随時監査（工事監査）の結果の公表について

平成20年度恩智川東排水区第13工区下水道工事

随時監査結果報告書

薬液注入工
2重管複相式

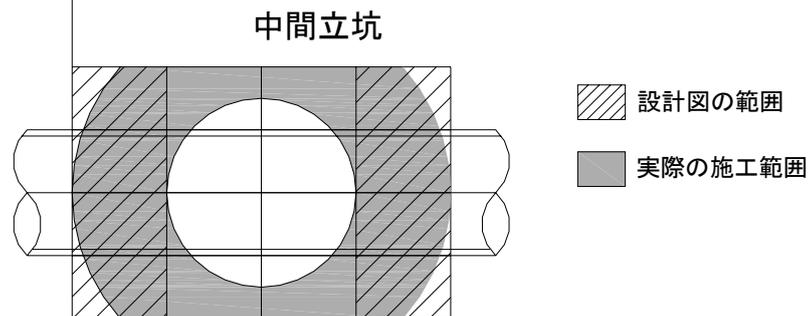
- ・本工事の施工計画書を調査したところ、各工種の詳細な内容が記されており全般的に良好であると判断された。なお、施工体系図における全ての下請業者の工期が、本工事の工期である平成 22 年 3 月 31 日となっていたので、各下請業者に合った工期にしておくことが必要と思われる。
- ・中間立坑部(円形)には、薬液注入工法による地盤改良工事が行われている。薬液の注入範囲は、実質的に円形に沿った範囲(網掛部)となるよう施工されていたが、施工計画書における範囲図は設計図通りの斜線で示す範囲となっていた。施工計画書では、より実質的な範囲を示す必要があることから、修正された施工計画書の提出を求めておくこと。
